QUADRO DELLE ESIGENZE MANUTENTIVE E DI ADEGUAMENTO NORMATIVO PER L'EDIFICIO

SMS Acquamarina (Nuovo Peep Viserba) - 0230

26-6-2023

Consulente ETA

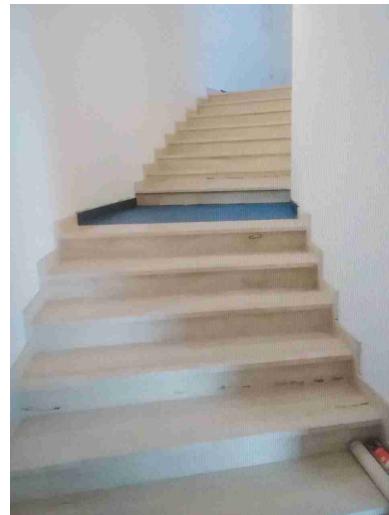
924. Segnalazione aggiuntiva n. 3	No PRIORITA': MEDIA	Salone: la cornice del rivestimento a muro risulta staccata (circa 2m)
-----------------------------------	----------------------------	--

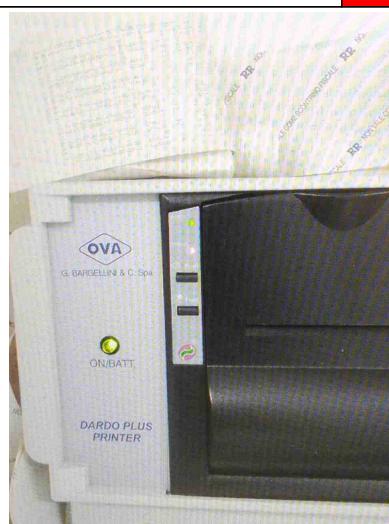
Locale centrale termica: n.2

plafoniere prive di doppio ancoraggio di sicurezza

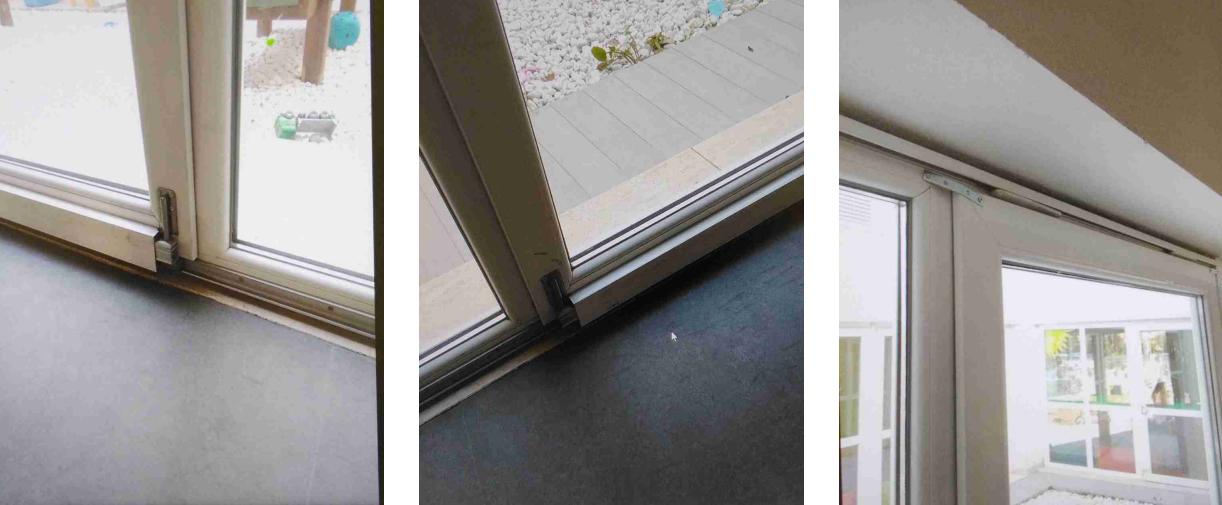
1067. Segnalazione aggiuntiva n. 1	No PRIORITA': ALTA	Porta locale centrale termica: assenza cartello di divieto di accesso ai non addetti e assenza cartello estintore
1068. Segnalazione aggiuntiva n. 2	No PRIORITA': MEDIA	Locale centrale termica: soffitto metallico con diverse parti arrugginite

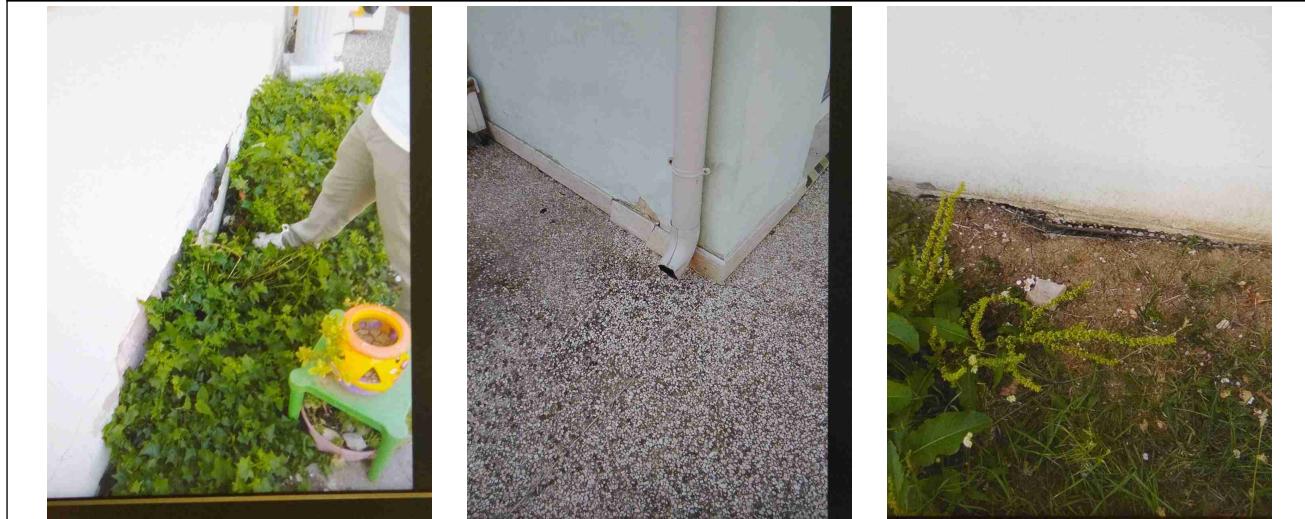
1072. Le murature esterne e interne sono in buono stato?	No PRIORITA': ALTA	Perimetro esterno: distacco intonaco lungo tutto il perimetro del plesso scolastico (circa 200m fino ad 1m da terra)
--	-----------------------	--

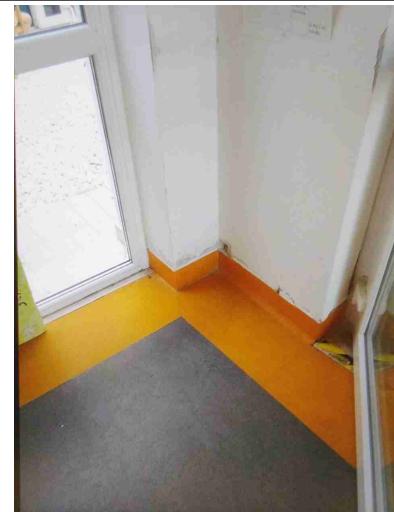
<p>1078. Non sono presenti infiltrazioni o umidita' di risalita?</p>	<p>No PRIORITA': ALTA</p>	<p>Locale centrale termica: le pareti presentano umidità di risalita fino ad 1m da terra (circa 30mq)</p> <p>Cortiletto interno: le pareti interne ed esterne presentano umidità di risalita fino ad 1m da terra (circa 60m)</p> <p>Salone: le pareti presentano umidità di risalita fino ad 1m da terra (circa 60m)</p> <p>Aula gialla: presenza infiltrazioni dal soffitto (circa 10mq)</p>
--	-------------------------------	---
